**Avis délibéré de la mission régionale
d'autorité environnementale
Hauts-de-France
sur le projet
d'extension du stade de football Walter-Luzi
à Chambly (60)**

n°MRAe 2021-5890

équipements déjà réalisés en date de mai 2021 (source : étude d'impact page 106)

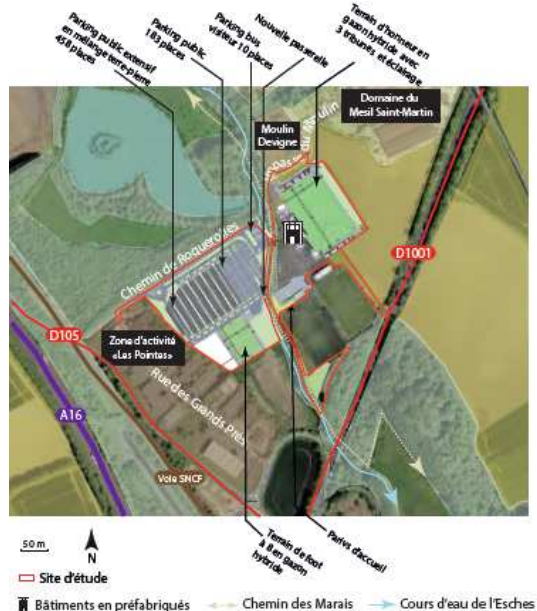
Comme le montre le plan ci-dessus (étude d'impact page 106), certains équipements et des travaux importants de terrassements ont déjà été réalisés (cf. document « présentation du projet » page 21) :

39 870 m³ de déblais ont été générés, dont 20 570 m³ n'ont pu être réutilisés, et 86 360 m³ de matériaux de remblais (matériaux de recyclage de chantiers de région parisienne) ont dû être apportés.
